21京大施環化第131号

令和4年2月22日

原子炉設置変更承認申請書（臨界実験装置の変更）

の本文及び添付書類の一部補正について

#### 10-3-2-1 発生状況及び防止対策

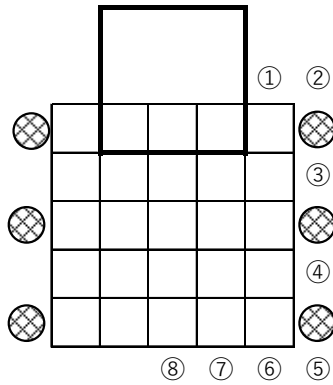
~~炉心配置変更の際に燃料集合体を計画外の位置に誤って装荷した場合、炉心に反応度が投入され、原子炉出力が上昇するため、燃料、減速材の温度が上昇して、許容設計限界を超える可能性がある。誤装荷を防止し、あるいは、万一発生した場合でもその影響を限定するとともに、その波及を制限するために、次のような対策を講じている。~~

炉心配置変更の際に燃料集合体を計画外の位置に誤って装荷した場合、炉心に反応度が異常に投入される可能性があるが、以下に示すように固体減速炉心、軽水減速炉心とも未臨界状態を保つことができる。

固体減速炉心については炉心配置変更の際に制御棒は3本が全挿入、3本が全引抜きとし、作業前に中心架台が下限の状態であることを確認した後に作業を行っている。この状態で燃料集合体1体を追加で誤装荷してしまった場合を考える。低濃縮燃料を用いた代表炉心（第8-2-1図～第8-2-2図）のうち、同じ燃料セルの炉心のうち1体の燃料集合体の反応度が大きな高さ50cmの各炉心について、燃料集合体を1体誤って追加で作成してしまい、燃料体周囲のポリエチレン反射体を1体取出して燃料集合体を追加で装荷したとする。中心架台は第8-2-1図～第8-2-2図の高さ50cmの炉心の図面の一番上側の中央3体の燃料集合体と6体のポリエチレン反射体を含む3×3体で構成されていると考える（例として第10-3-1図にL5.5P-50炉心の燃料集合体の配置、燃料誤装荷位置、中心架台の位置を示す）。各炉心について、燃料誤装荷時の最も大きな反応度とその炉心の中心架台の反応度を第10-3-1表に示す。全ての炉心において中心架台の反応度は燃料の反応度に比べて十分に大きな値となっており、炉心配置変更時に燃料集合体を1体誤装荷してしまっても中心架台が下限であれば炉心は十分に深い未臨界の状態を保つことができることが判る。また、中心架台に1体の燃料集合体を装荷した低濃縮燃料を用いたL5.5P-50炉心及びL2P-50炉心について（第10-3-2図、制御棒位置に中心架台を構成できると仮定）、燃料集合体を1体誤装荷してしまった場合の実効増倍率を第10-3-2表に示す。ただし燃料集合体は第10-3-2図に

また軽水減速炉心については炉心配置変更の際に減速材である軽水が炉心に無いことを確認した後作業を行っており、臨界となることはない。

图 11-1 图 京都大学複合原子力科学研究所 原子炉施設保安管理組織図

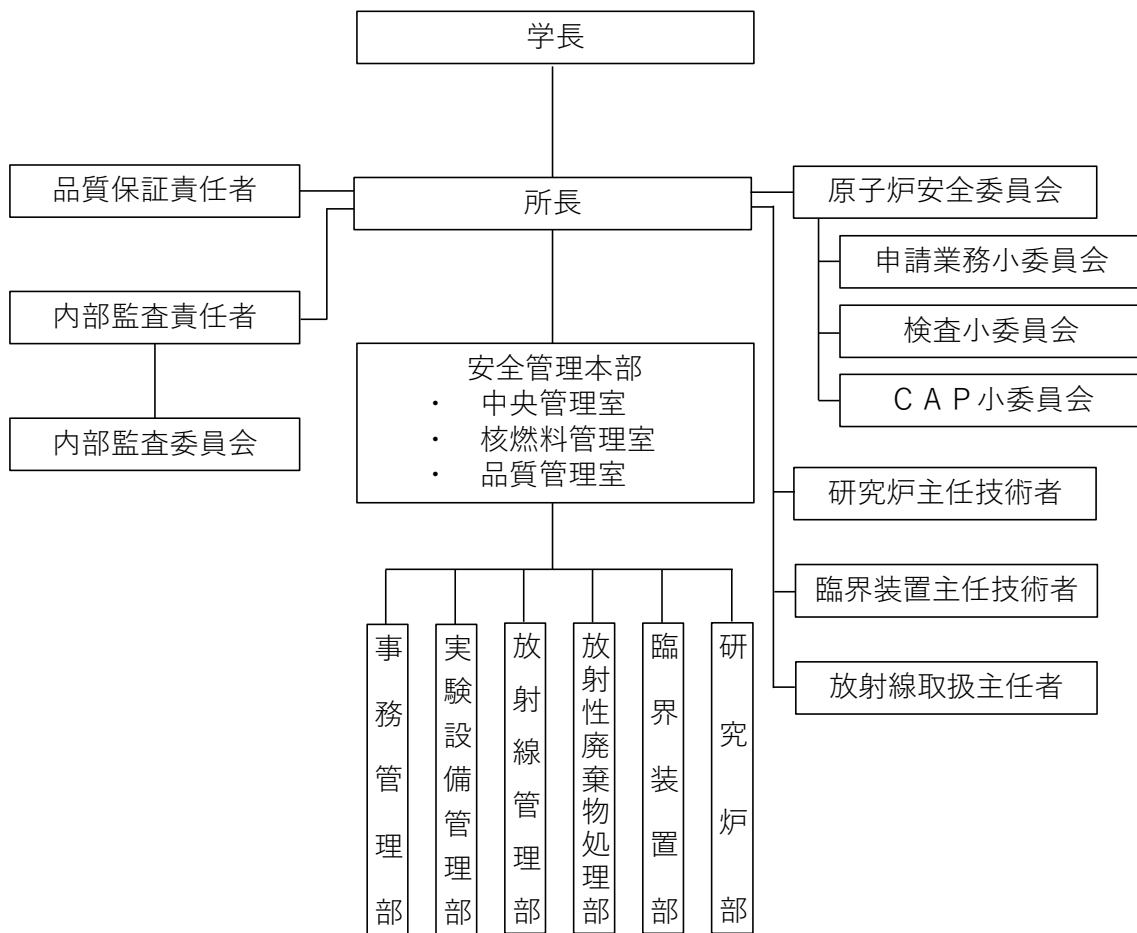
原子炉安全委員会は、原子炉施設の運転、利用、定期的な評価、その他の保安活動及び品質マネジメントに関する重要事項を審議する。また、原子炉安全委員会の下に、設計及び工事等の根拠となる原子炉の設置承認並びにその変更に関する業務を行う申請業務小委員会を、原子炉施設の是正処置プログラム（CAP）に係る事項を審議する CAP 小委員会を、原子炉施設に係る独立検査を実施する検査小委員会を置く。
